# 天竜川流砂系総合土砂管理計画検討委員会 【第6回 下流部会】

## 第5回下流部会での指摘対応

令和7年3月11日

中部地方整備局  
浜松河川国道事務所

## 遠州灘沿岸海岸保全基本計画の範囲

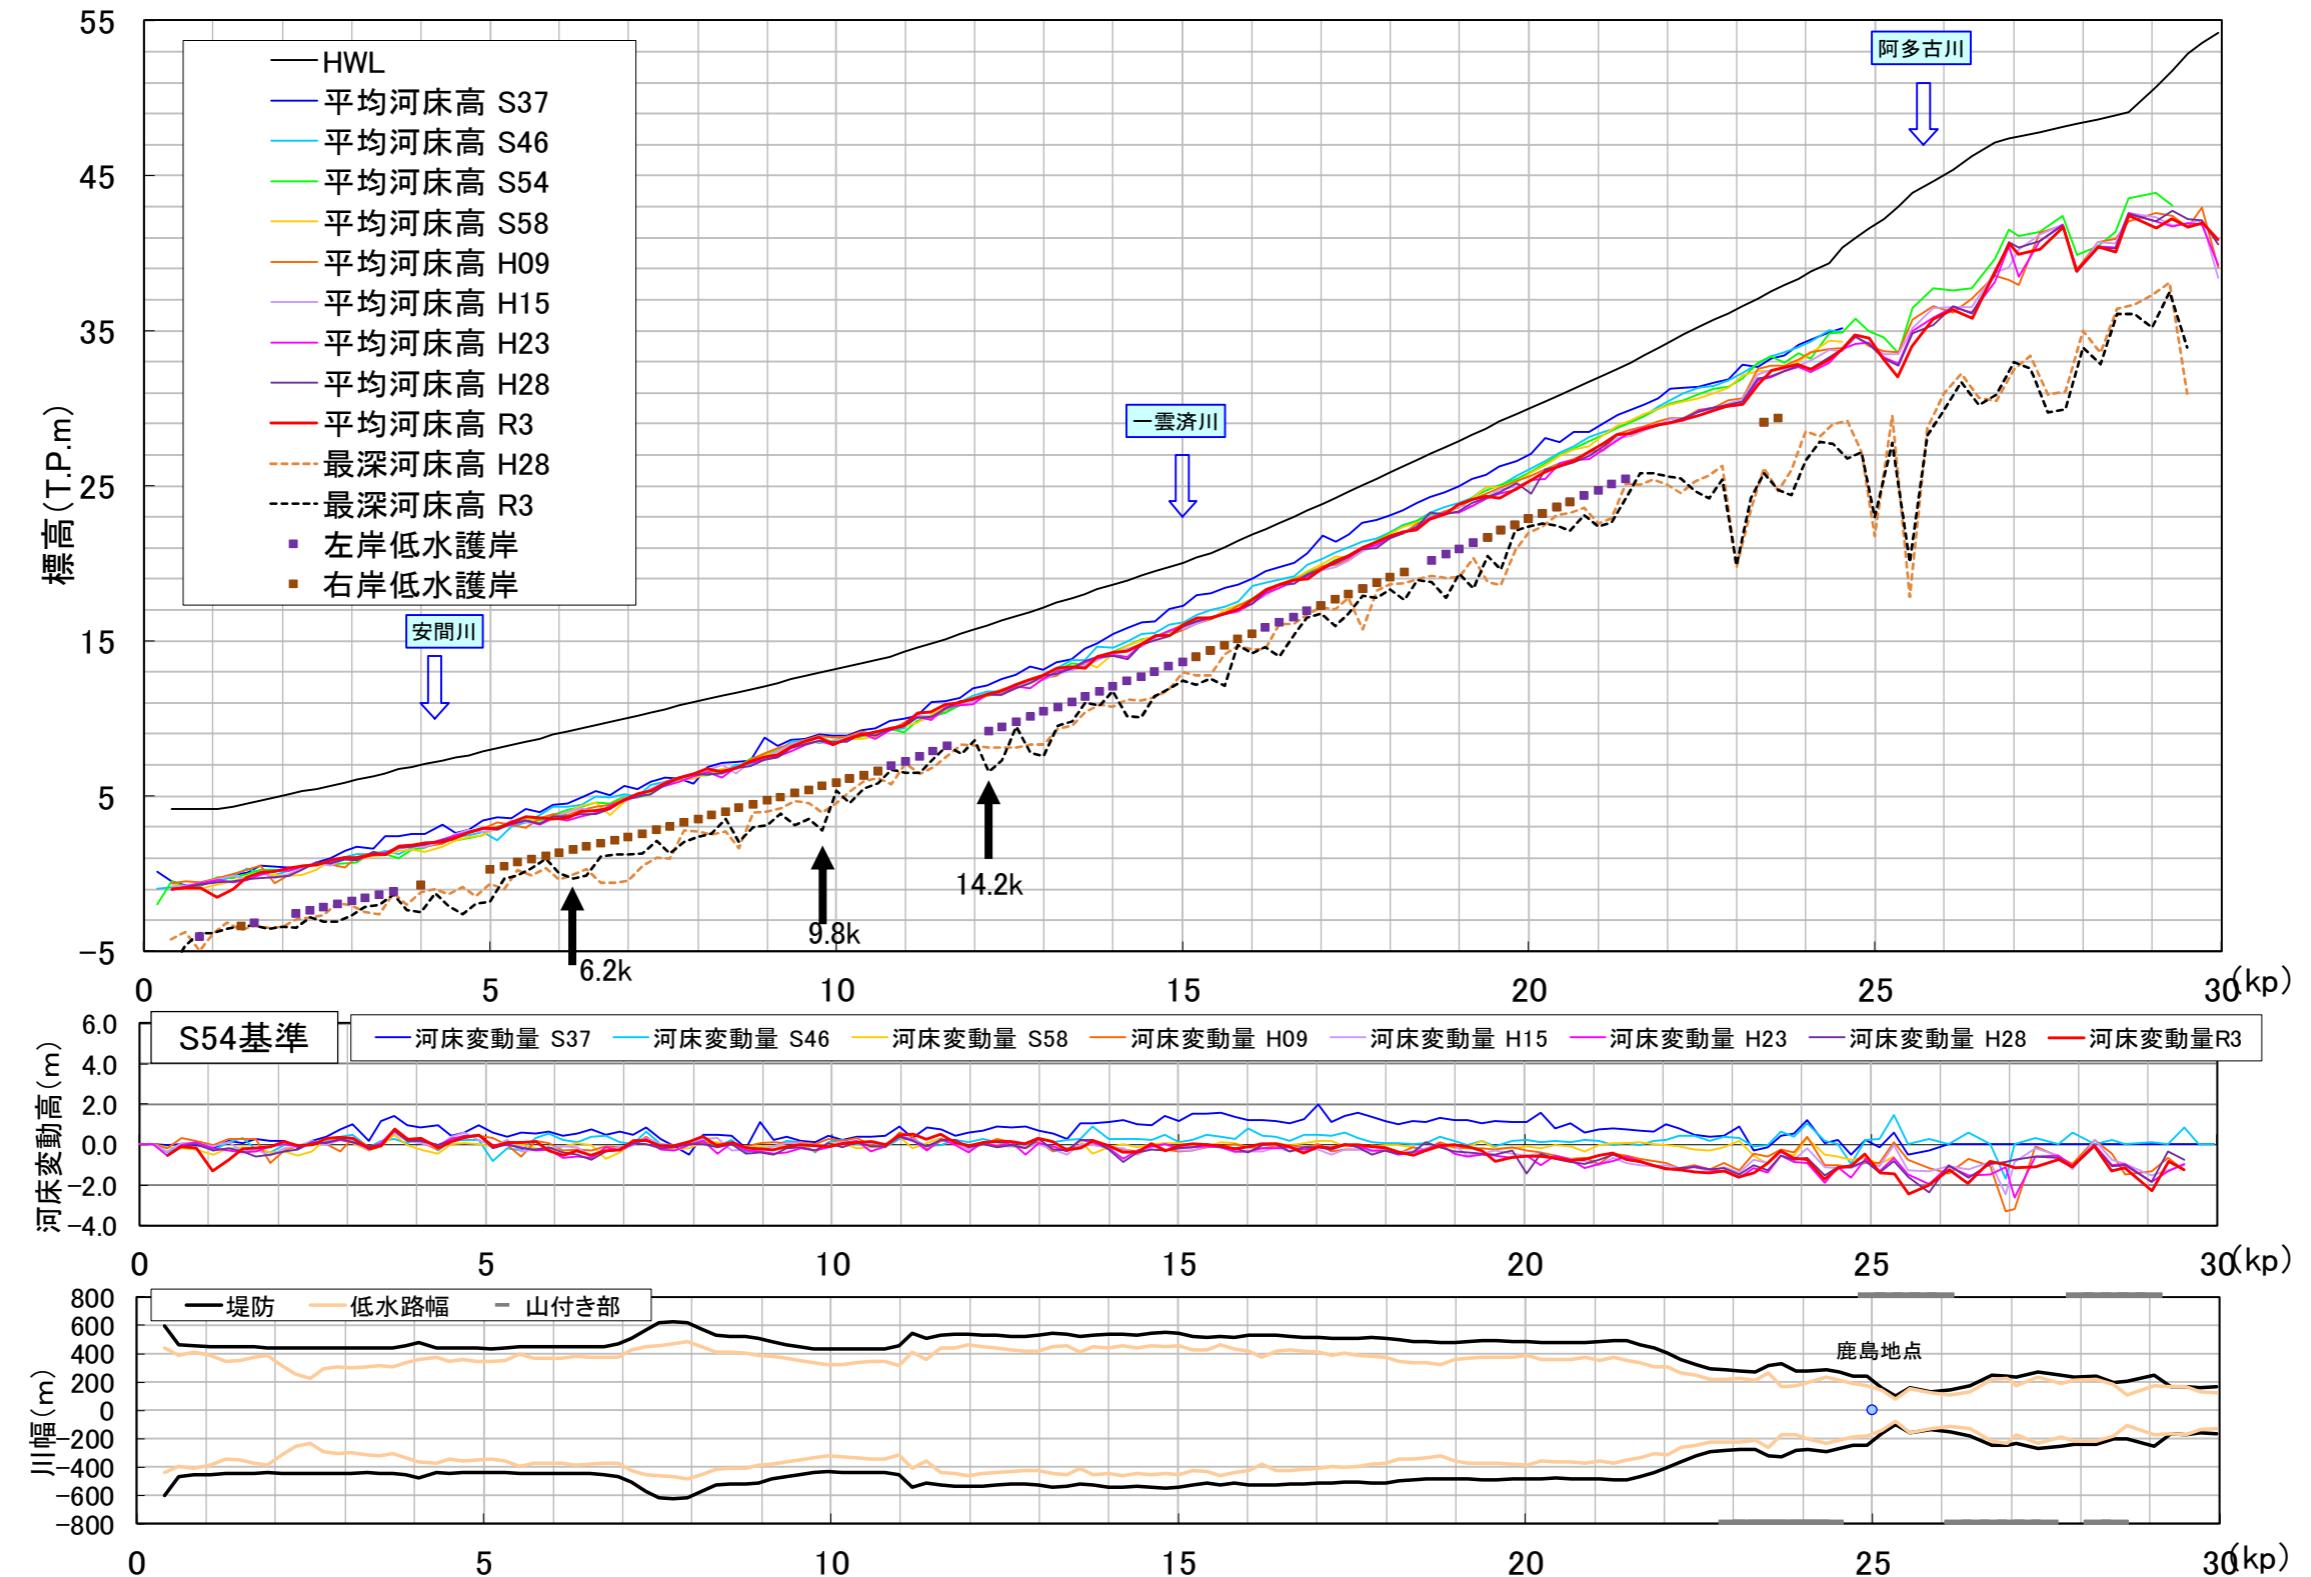
【指摘⑥】海岸の範囲は、静岡県、愛知県の海岸保全計画と整合させること。

- ・「遠州灘沿岸海岸保全基本計画（変更） 平成27年12月 静岡県・愛知県」による計画対象範囲は総合土砂管理計画の対象範囲と同じであった。このため、特に修正の必要ないと判断した。

横断図(6.2k, 9.8k, 14.2k)

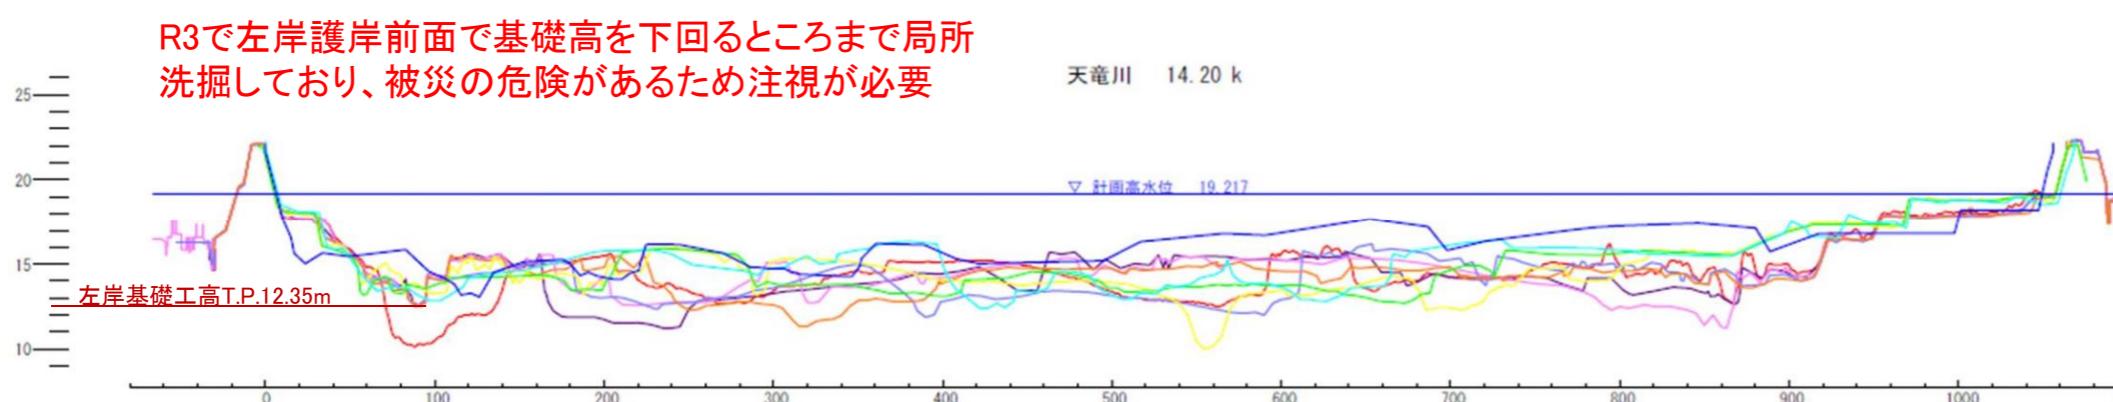
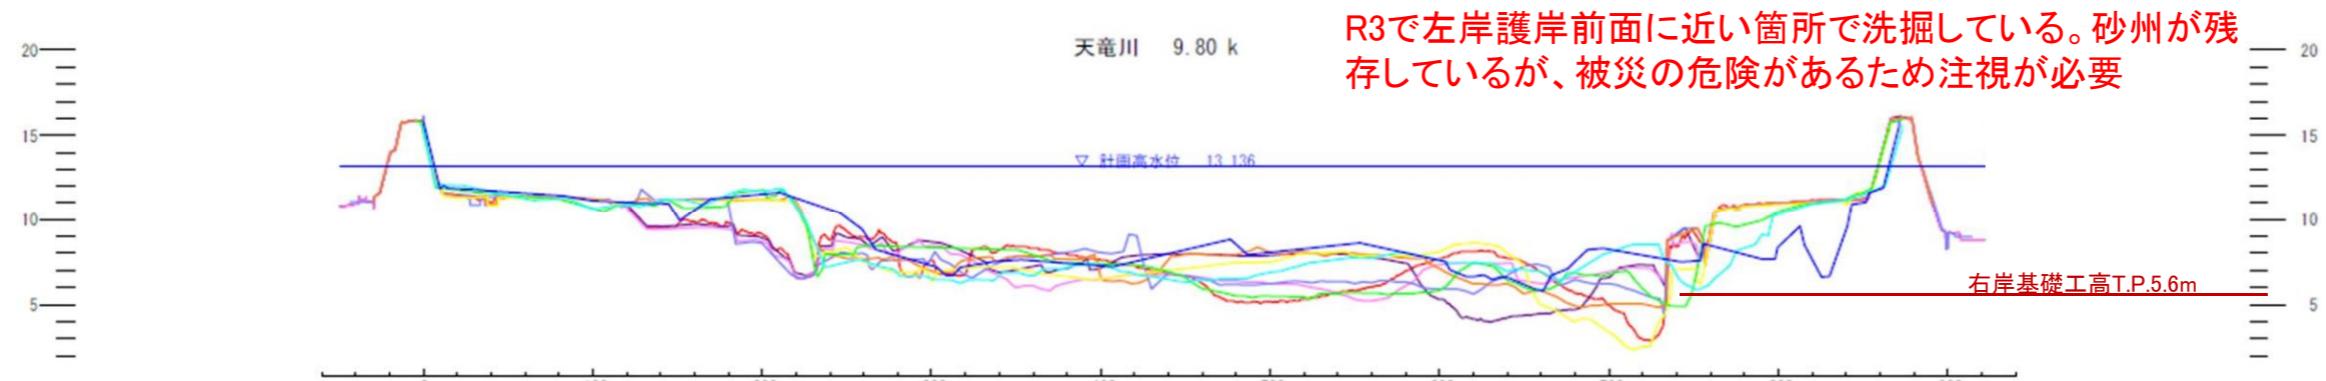
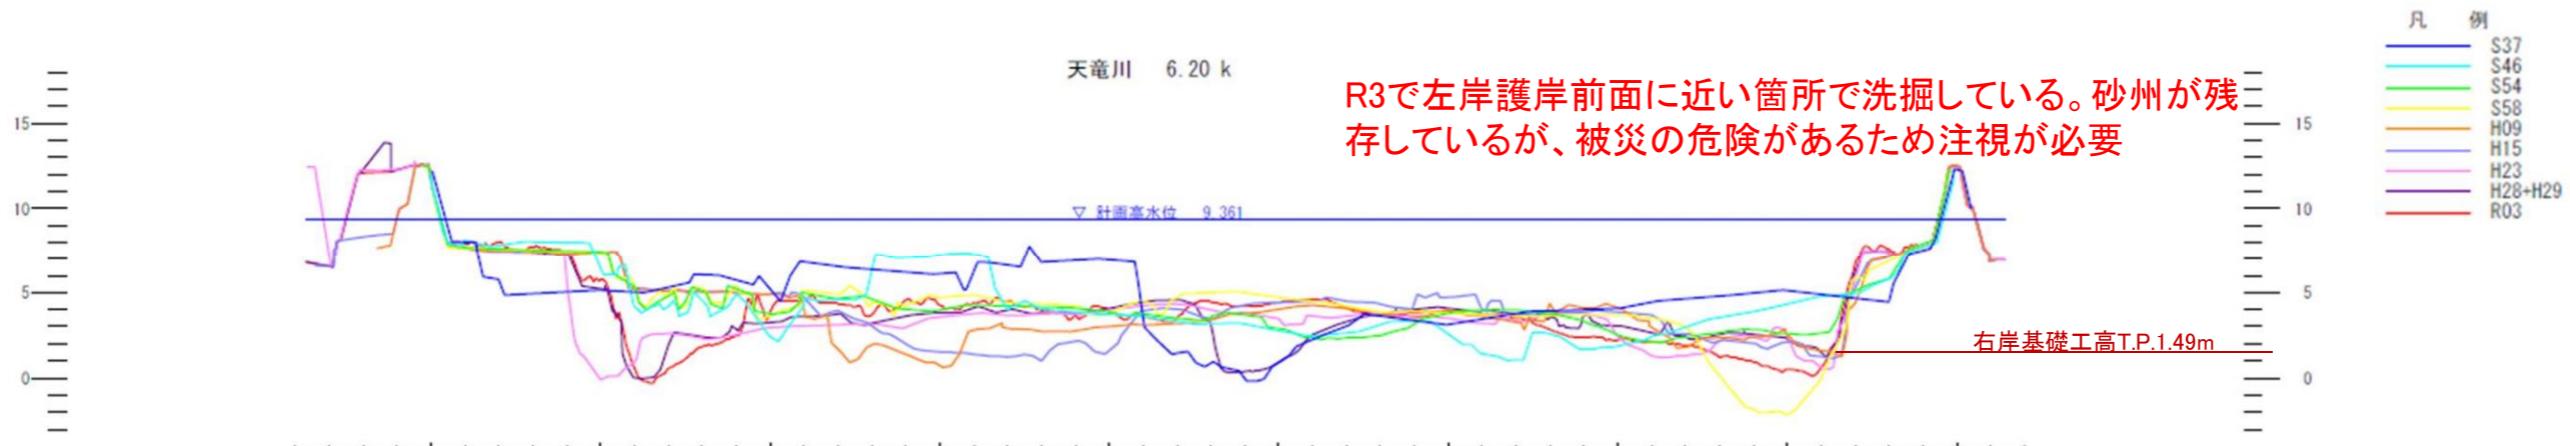
【指摘⑦】河床高縦断図には、河川管理に生かす視点が必要なので、最深河床高や護岸の根入れ高を合わせてプロットするとよい

- 縦断図に最深河床高、護岸基礎高のデータを追記した。最深河床高が護岸基礎高より大きく下回っている断面（6.2k、9.8k、14.2k）について横断形状を示した。特にR3において護岸前面での局所洗掘が見られ、これらは被災の危険があるため注視が必要である。
